# Shearwater Teric

## Примечания к программному обеспечению

### Версия 18 2020.06.01

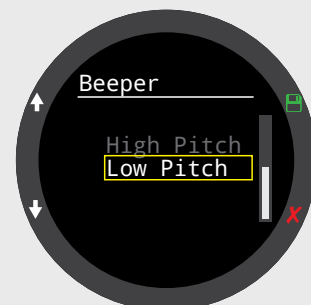
Переведенные версии. В настоящий момент ПО доступно на следующих языках:

- 繁體中文 (Традиционное китайское письмо)
- 简体中文 (Упрощенное китайское письмо)
- 日本語 (Японский)
- Español (Испанский)
- другие языки будут добавлены по мере готовности перевода

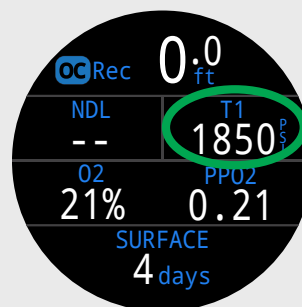
В стандартном представлении в режиме OC Rec (режим открытого цикла, рекреационный дайвинг) вместо значения TTS (время до всплытия на поверхность) в информационном окне справа вверху может выводиться другая информация.
